改善箇所説明図

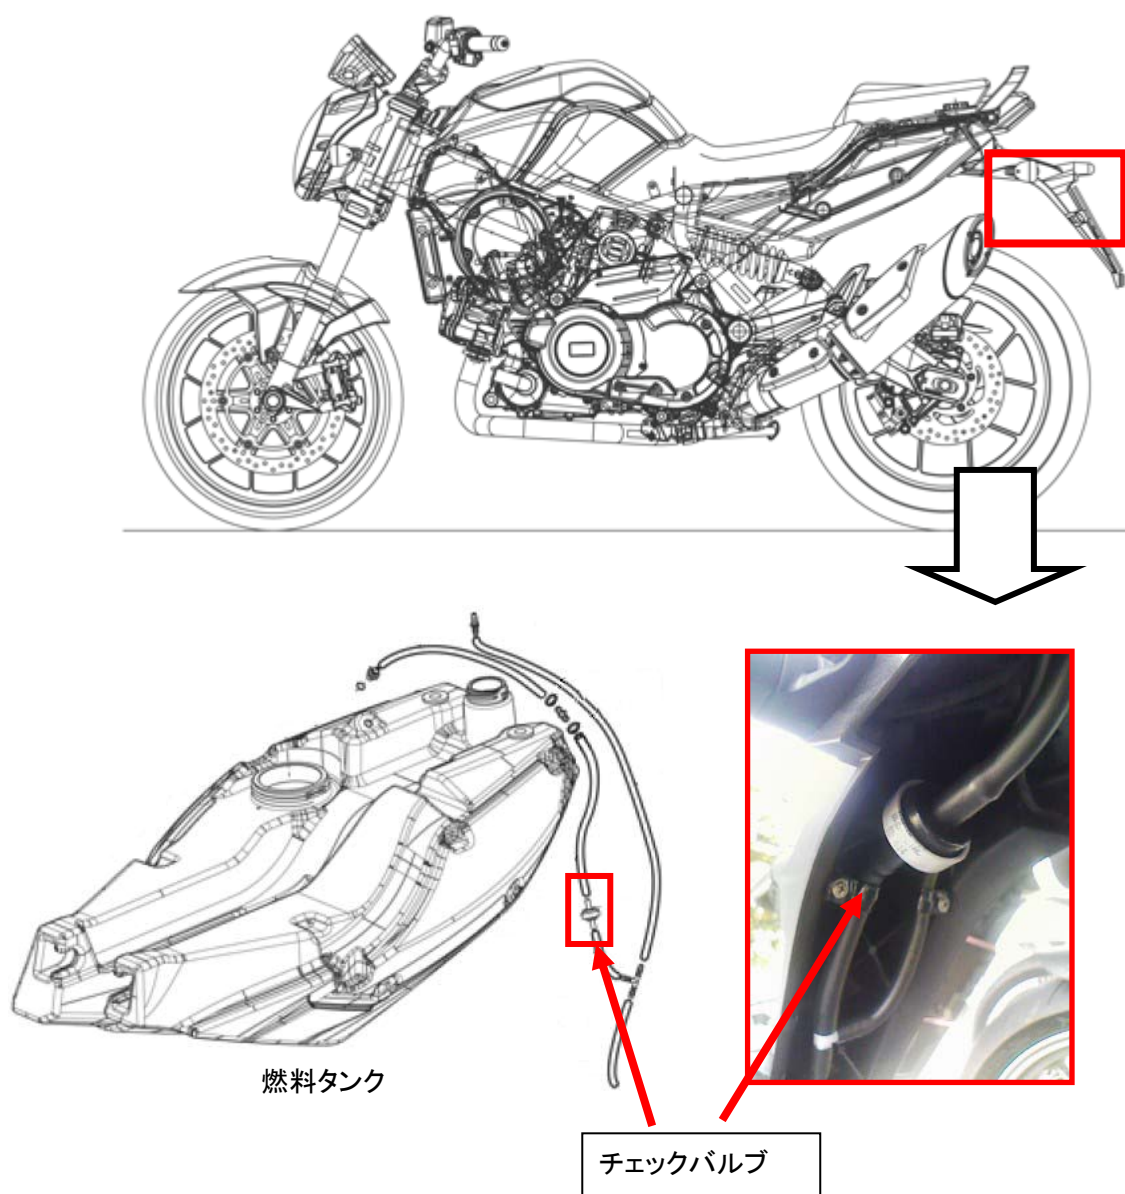
樹脂製燃料タンクの内圧調整用チェックバルブ(調整弁)において、異品が装着されているため、圧力調整が適切に行われず燃料タンクが膨張し、タイヤと接触する場合があります。そのため、そのままの状態で使用を続けると、燃料タンクが損傷し、最悪の場合燃料が漏れるおそれがある。

画像は、異品(黒/グレー)

全車両、チェックバルブを正規品に交換する。又、燃料タンクに接触の跡が有るものは新品の燃料タンクに交換する。

識別：正規品は、チェックバルブのボディー色が青/オレンジ(青が燃料タンク方向)である。
